*Ministero dell' Ambiente  
e della Sicurezza Energetica*

**OGGETTO: [ID: 10131] Valutazione preliminare ai sensi dell'art.6, comma 9 del D.Lgs.152/2006 relativa all'intervento "E45-RA06 - Miglioramento dell'accessibilità alla città di Perugia SS3 Bis "Tiberina" Potenziamento Dello Svincolo Di Ponte San Giovanni".**

**Nota tecnica.**

Fig. 6 – Planimetria degli interventi di inserimento ambientale (Fonte: Allegati alla Lista di controllo)

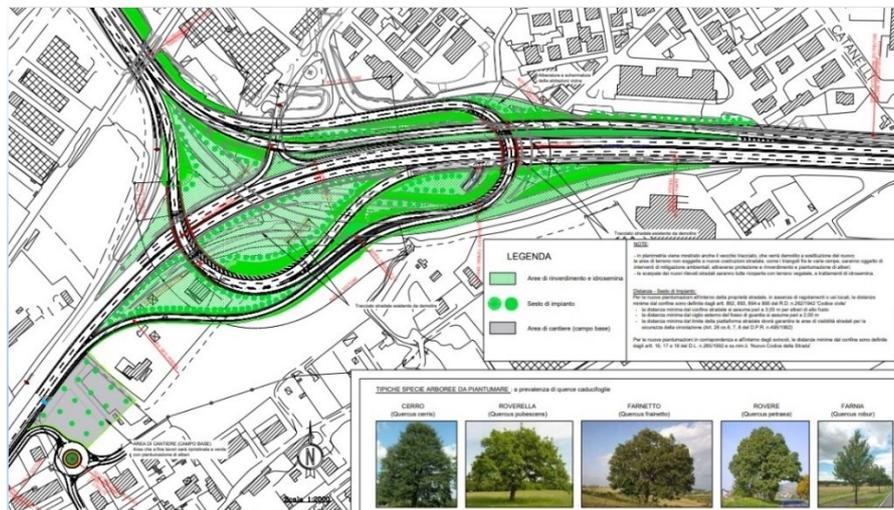
A fine intervento è prevista la rinaturalizzazione delle aree interferite dalla realizzazione del progetto, nonché la schermatura di elementi di progetto al fine di un corretto inserimento paesaggistico-ambientale. In particolare, il Proponente specifica che nelle aree che non saranno soggette a nuove costruzioni stradali, come i triangoli tra le rampe, ci saranno rinverdimenti e piantumazioni di alberi e che le scarpate di nuovi rilevati stradali saranno ricoperti con terreno vegetale sottoposto a trattamenti di idrosemina.

Fig. 7 – Analisi vincolistica stralcio PPR (Fonte: Allegati alla Lista di controllo)

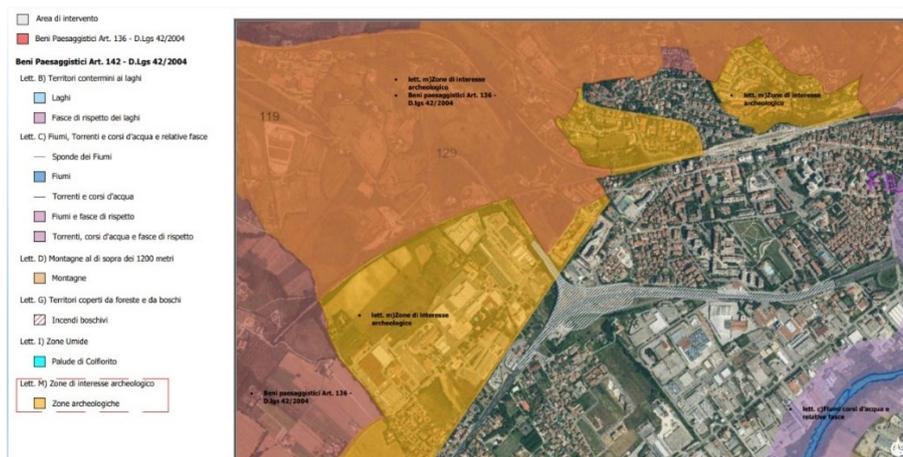
- le aree di intervento ricadono prevalentemente in aree industriali e commerciali a bassa densità demografica;
- il tratto del RA6 in direzione Perugia, i cui interventi progettuali riguardano l'allargamento della sede stradale, ricade parzialmente in ambito di interesse archeologico sottoposto a tutela ai sensi della lettera m, comma 1, art.142 D. Lgs. 42/04; per tali aree sarà redatta la “valutazione preventiva archeologica”;

Fig. 9 – Uso del suolo (Fonte: Allegati alla Lista di controllo)

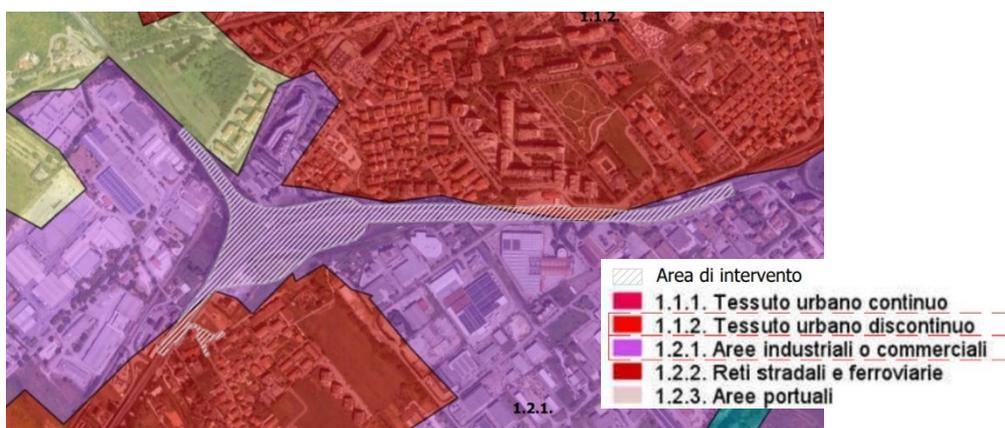
- relativamente all'uso del suolo, l'area si presenta già antropizzata; l'intervento riguarderà adeguamenti tecnico funzionali dello svincolo già esistente che si svolgeranno in maggior parte lungo il sedime stradale esistente, ad esclusione degli interventi di allargamento della attuale sede stradale tra il RA6 e la E45 che, invece, interesseranno fasce di suolo libero occupate da coltivazioni agricole non di pregio;
